Tárgy: Kiegészítő tájékoztatás 2

Ezúton tájékoztatjuk, hogy a MÁV Központi Felépítményvizsgáló Kft. mint Ajánlatkérő megbízásából MÁV Szolgáltató Központ Zrt. mint lebonyolító által 2024. szeptember 05-én megindított „**Konténerek beszerzése a MÁV KFV Kft. részére**” tárgyú, beszerzési eljárásban 2024. szeptember 13. napján érkezett kiegészítő tájékoztatáskérésre Ajánlatkérő az alábbi válaszokat adja:

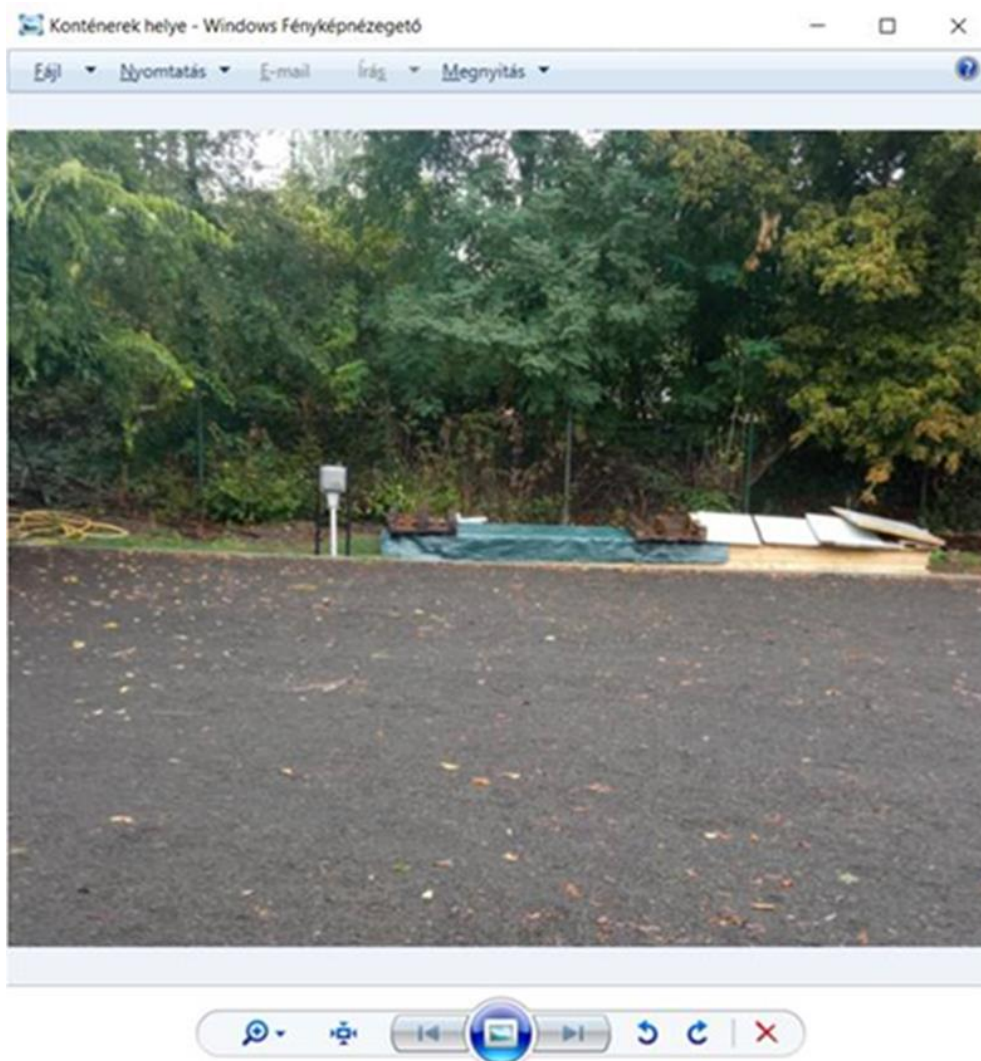
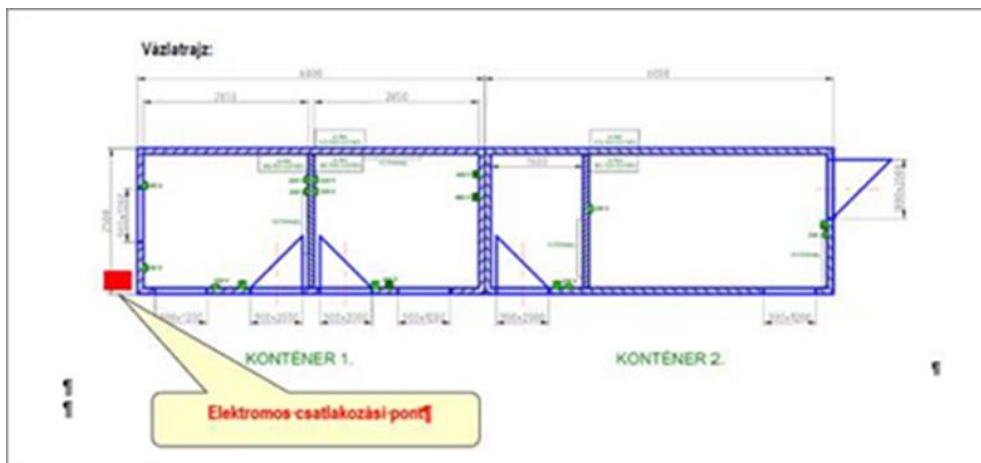
„Az elektromos megtáplálás kapcsán kérem tájékoztatásukat: milyen távolságból kell elvégezni, milyen kapcsolószekrényről, légkábel megfelelő?-esetleg fényképet tudnak adni a kapcsolószekrényről?”

A konténereket a Pályázati felhívás mellékletét képező Műszaki leírásban bemutatott pozícióban kell elhelyezni, amelyet az ábra is bemutat. A képen a murvázott terület széle és a kerítés közé kerülnek a konténerek, melyeknek betonlemez alapot fog Ajánlatkérő készíteni. A **KONTÉNER1** bal sarkánál lesz az elektromos csatlakozási pont, mely a képen látható, a vázlatrajzon piros színnel került jelölésre.
